泊発電所3号炉
基準津波に関する検討方針について
(令和4年5月27日審査会合における指摘事項に対するコメント回答)

令和4年7月1日
北海道電力株式会社

令和4年5月27日審査会合における指摘事項に対する回答方針

地震以外の要因に伴う津波の計算条件

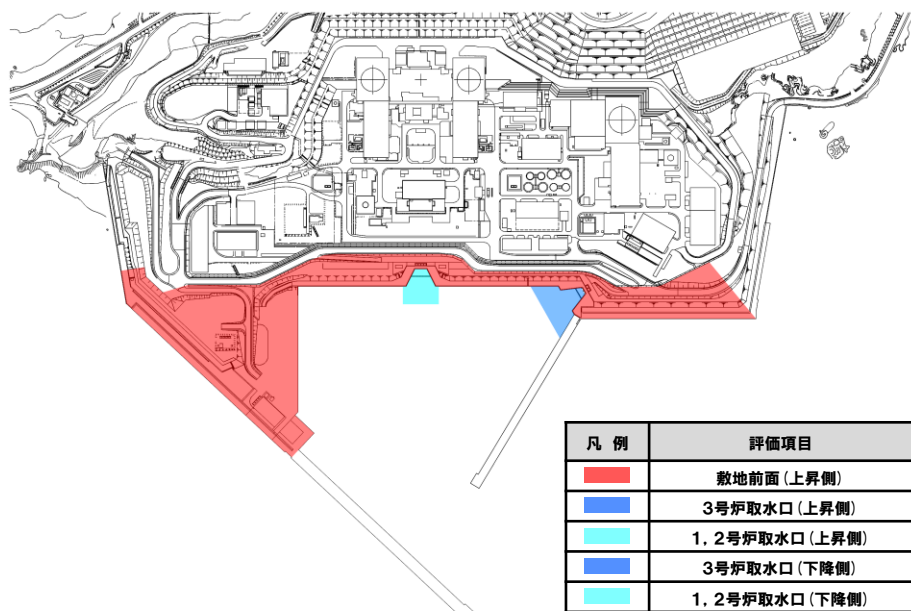
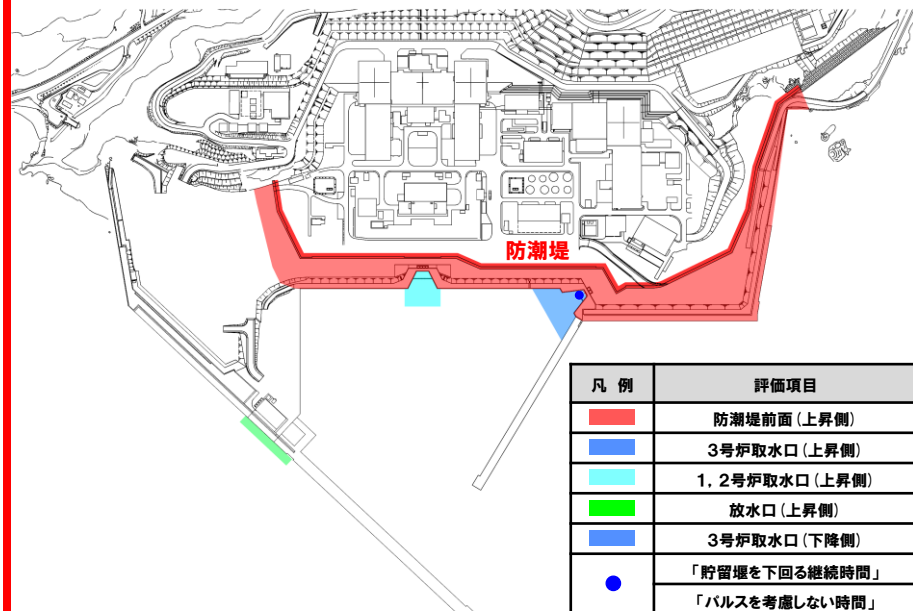
○地形モデル及び評価項目を変更する。

海域活断層に想定される地震に伴う津波の計算条件 (1/3)

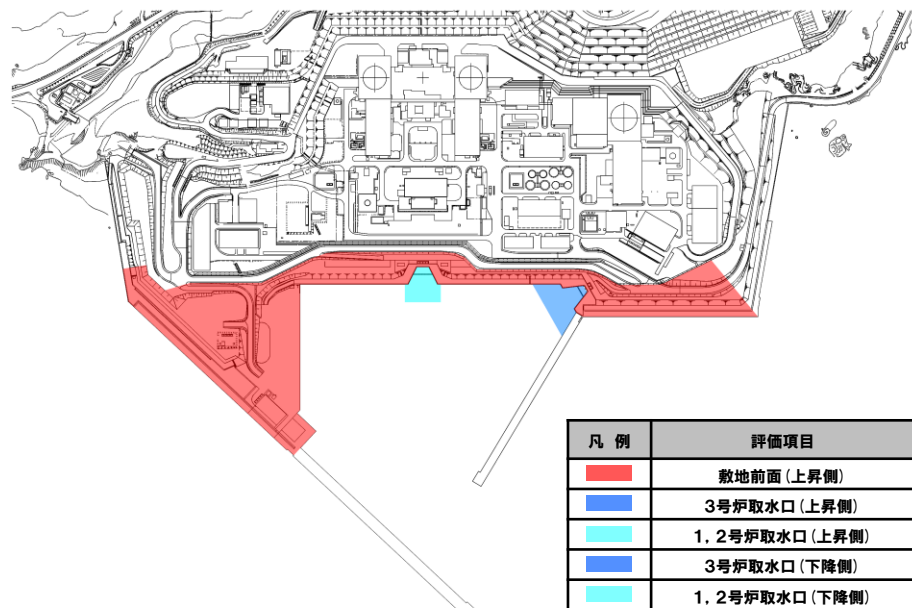
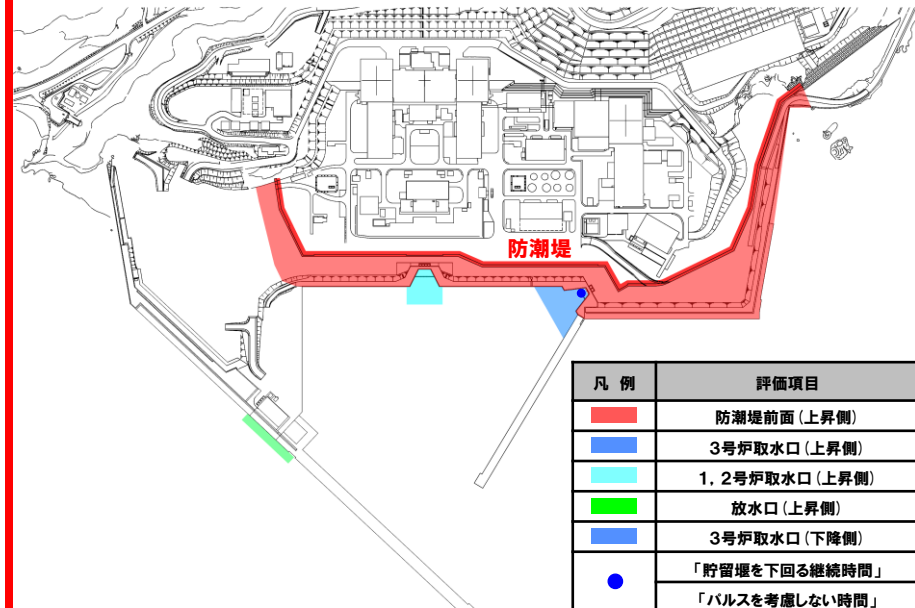
○海域活断層に想定される地震に伴う津波の数値シミュレーションでは、地形モデル、評価項目及び影響確認地点を変更し、津波の数値シミュレーション(概略パラメータスタディ、詳細パラメータスタディ)を実施する。

海域活断層に想定される地震に伴う津波の計算条件（2/3）

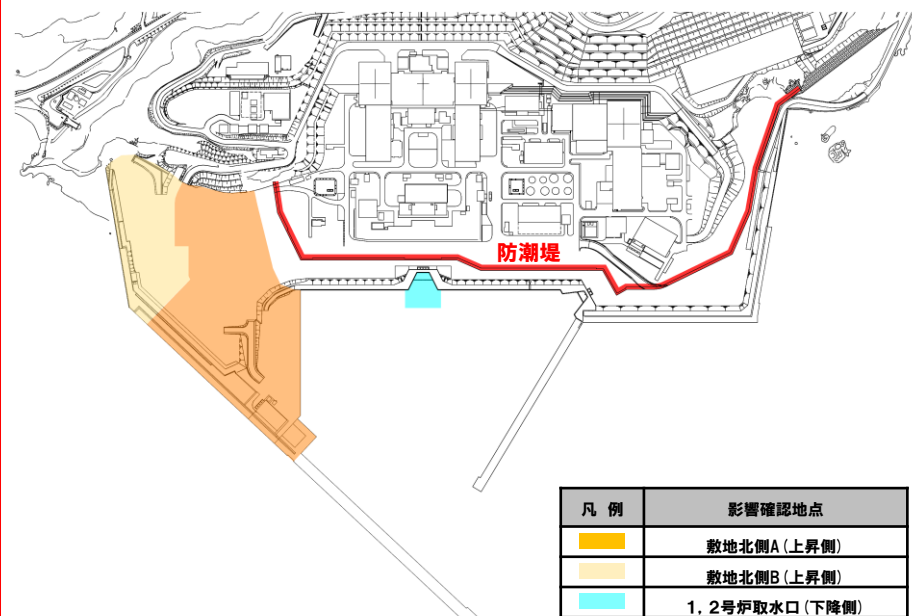
影響確認地点は設定していない
